Økonomi-deler AS

BM-VOLVO

BRUKSANVISNING FOR FILTER BM 795120
TIL BM 350 OG BM 600

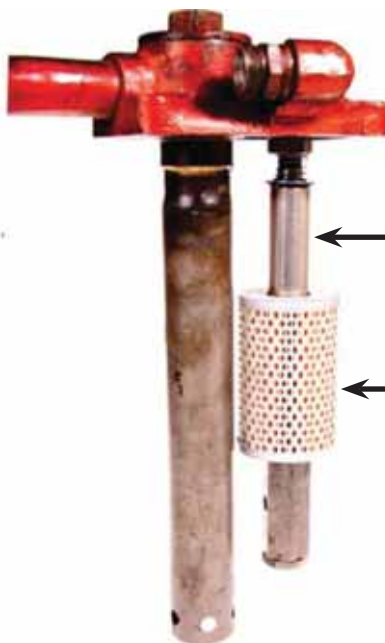
OPPRINNELIG UTFØRELSE

NY UTFØRELSE

MONTER DET NYE HYDRAULIKK-FILTERET BM 795120 ETTER FØLGENDE BESKRIVELSE:

← OBS! PLASSER DISTANSEHYLSEN ØVERST.

← FILTERET PLASSERES UNDER DISTANSEHYLSEN.

DET ANBEFALES Å BYTTE FILTERET HVER 500 TIME.
